**Van:** 5.1,2,e <5.1,2,e @mobilis.nl>
**Verzonden:** Tuesday, July 19, 2022 4:45:04 PM
**Aan:** 5.1,2,e @amsterdam.nl <5.1,2,e @amsterdam.nl>
**Onderwerp:** Vragen loopbordessen Singel

Ik heb het stokje overgenomen van 5.1,2,e bij de Singel 0401.

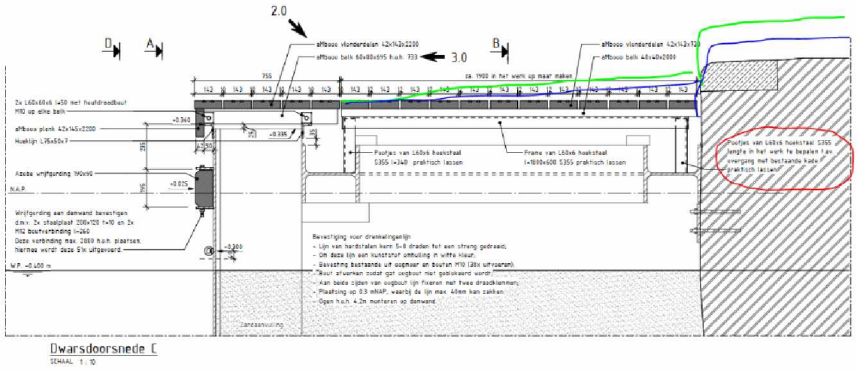
Voor de Singel is er ooit besproken over de overgang van de bordessen en kade. De wens is vanuit veiligheidoogpunt om het opstapje te minimaliseren. De kade is, zoals in doorsnede B-B', namelijk niet op gelijke hoogte. Hierdoor staat in doorsnede C-C' in de meest rechter tekstvlak: Pootjes van L60x6 hoekstaal S355 lengte in het werk te bepalen tav overgang met bestaande kade.

De vlonder bestaat uit lange zijde (boven damwand) en de loopbordessen (tussen damwand en kade). De loopbordessen zullen bij damwandzijde dezelfde hoogte hebben als de vlonders. Aan de kadezijde zal de hoogte variëren in hoogte. Indien de loopbordessen de kadehoogte volgen, zullen de loopbordessen verschillende scheeftes hebben. Als je vanuit de Torensluisbrug of Lijnbaansbrug kijkt, zijn de verschillende scheeftes esthetisch niet mooi. Persoonlijk zou ik de loopbordessen bij damwand en kade op dezelfde hoogtes aanbrengen. Wil je de loopbordessen op dezelfde hoogte zonder scheefte hebben? Of wil je de loopbordessen uit veiligheid kleine overgang aangebracht hebben met als consequenties verschillende scheeftes?

Ik zou als het hoogte verschil net meer is dan 22 cm het hoogteverschil niet aanpassen. In bouwbesluit is de max hoogteverschil toegestaan van 22 cm.

Heren,
Vanuit Mobilis is de vraag binnengekomen hoe om te gaan met hoogteverschillen tussen kade en vlonderpad.
Mijn voorstel zou zijn om vlonderconstructie evenals damwandniveau op 1 hoogte te houden.
Daar waar de vlonders (halverwege rak) hoger uitkomen dan de kade, de vlonders (te verlagen aan een kant) gelijkvloers met de kade te laten aansluiten.
Naar de damwandvlonders toe schuinoplopend om het hoogteverschil weg te werken.
